**UNIVERZITA PALACKÉHO V OLOMOUCI**  
**Křížkovského 511/8, 771 47 OLOMOUC**

č.j.: 100/PJ/OVZ/2022

**Věc: Vysvětlení, změna zadávací dokumentace č. 6**

K veřejné zakázce v nadlimitním režimu na stavební práce s názvem: „**Dostavba kampusu LF UP v Olomouci**“, zadávané v otevřeném řízení, uveřejněné ve VVZ pod evid. č.: **Z2022-039114**, Vám v souladu se zákonem č. 134/2016 Sb., o zadávání veřejných zakázek, v účinném znění, (dále jen „Zákon“) sdělujeme následující vysvětlení a změnu zadávací dokumentace:

- 1) „Z 01 – AULA – PODIUM“ - žádáme o doplnění podkladů a výkazu výměr pro ocenění příslušenství (cementovláknité desky) pro zámečnickou konstrukci „Z 01 – AULA – PODIUM“.

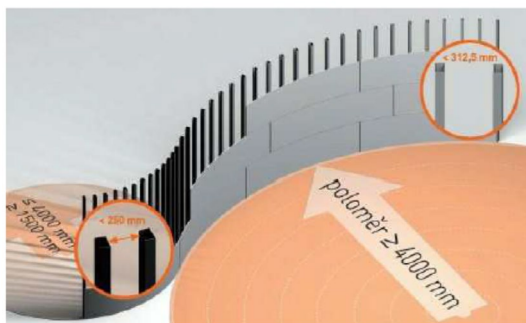
Žádáme zadavatele o doplnění podkladů k níže uvedeným zámečnickým výrobkům:

#### CEMENTOVĹÁKNITÉ DESKY - OHÝBÁNÍ:

OD POLOMĚRU 4 000 mm OHÝBÁNÍ NA SUCHO.

POŽÍVAT DESKY DÉLKY VĚTŠÍ JAK 2 m, A VÝŠKY cca

500mm. RASTR STOJEK 312,5 mm

Z PD není jasné co má být těmito deskami obloženo, jaká je výměra, jaký typ cementovláknité desky, tloušťka desky, systém kotvení (lepení, nýtování, případně jiné), podkonstrukce pod tyto cementovláknité desky ? Ve výkaze výměr jsme rovněž nenašli položku, která by obsahovala cementovláknité desky a práce s tímto spojené. Žádáme tedy o doplnění výkazu výměr a projektové dokumentace o přesnou specifikaci požadovaného provedení obkladu z cementovláknitých desek.

**Zadavatel uvádí, že informace u výrobku Z01 – aula byly v zadavací dokumentaci uloženy chybně, jedná se o nedopatření nepostihující konečnou verzi návrhu. Byla provedena revize výkresu, kdy u výrobku Z01 byl odstraněn text a obrázek vztahující se k cementotřískovým deskám, které se v návrhu, respektive požadavku na dodávku a montáž výrobku nevyskytují. Zadavatel poskytuje nový výkres D1.1-AS-405b - Z 01 - AULA - PÓDIUM\_R01.pdf vč. nové titulky zámečnických výrobků s uvedením předmětu revize PD.**
